Onderwerp: FW: Agenda werkoverleg participatie UK 24-feb 14-15u

Onderwerp: Werkoverleg participatie UK
Tijd: woensdag 24 februari 2021 14:00-15:00 (UTC+01:00) Amsterdam, Berlijn, Bern, Rome, Stockholm, Wenen.
Locatie: MS Teams, zie link in het vergaderverzoek

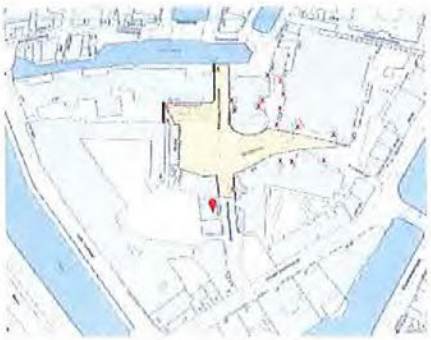
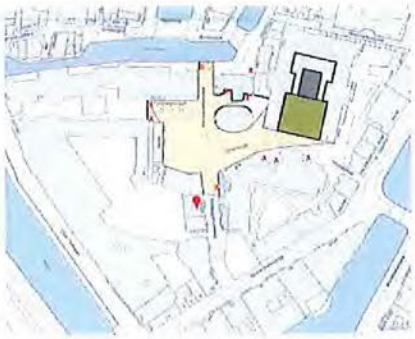
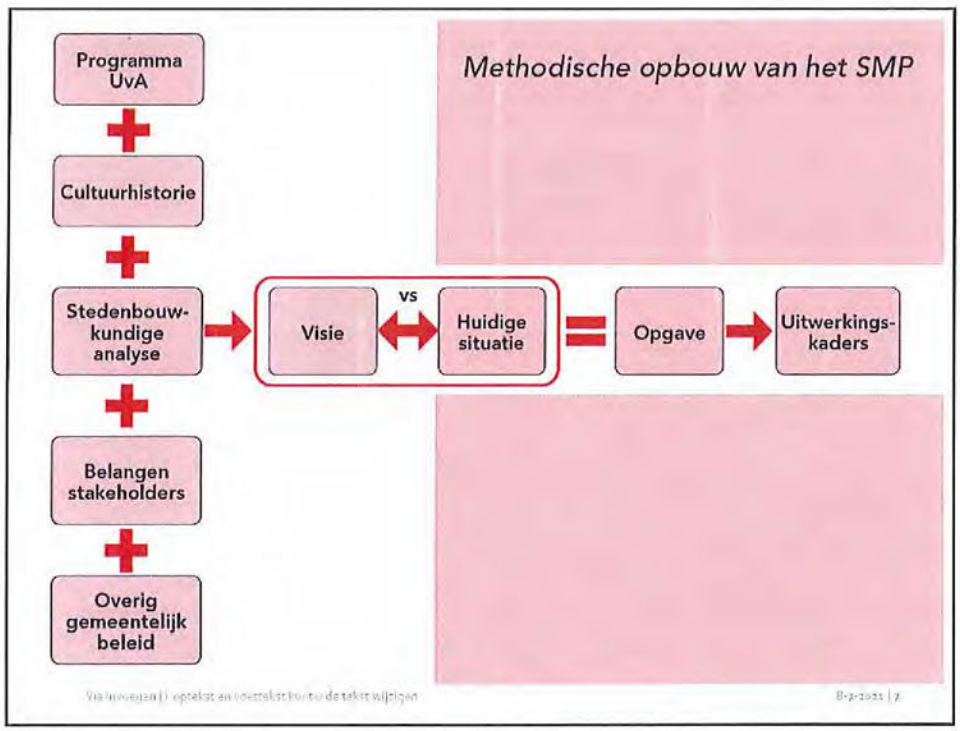
- Echter bij het losknippen van Theo Bosch blijft de openbare ruimte klein en zoekt VOL BG de oplossing in het 's avonds afsluiten
- UvA en gemeente kiezen voor maximale openbaarheid – en alleen afsluiten als het echt niet anders kan – en creëren door verplaatsen van volume een grotere hof. Met dit hof – dichtbij de onderwijsvoorzieningen – zal de opvang van studenten plaats vinden en niet elders op het BG-plein

4. BG5
   - Functionaliteit
     - Atrium is nodig voor eten/drinken. Hier kan geen volume van af genomen worden.
     - Collegezalen vereisen grotere footprint, waardoor er nog meer volume af gaat van atrium

- Monumentaliteit
     - Nieuwbouw mag niet hoger zijn dan huidig monument
     - Nieuwbouw in atrium belemmert zicht op anatomische les (= voor waarde erfgoed)

- Voorstel is om visie VOL BG te belichten vanuit: (a) BG3/plein; (b) BG 5 en (c) bereikbaarheid fiets.
3. BG3/Plein
   - Functionaliteit:
     - Huidige ovalen vorm van Theo Bosch-paviljoen is beperkend

- Bij los knippen van paviljoen en monument zal de functionaliteit nog minder worden (extra voorzieningen nodig)
   - Duurzaamheid
     - Via nieuwbouw hogere duurzaamheid dan via renovatie

- Vorm/positie
     - Tussen BG3 en BG5 zit nu een openbare ruimte die klein, deels uit zicht en hierdoor onveilig is. Dat herkennen UvA, gemeente en VOL BG
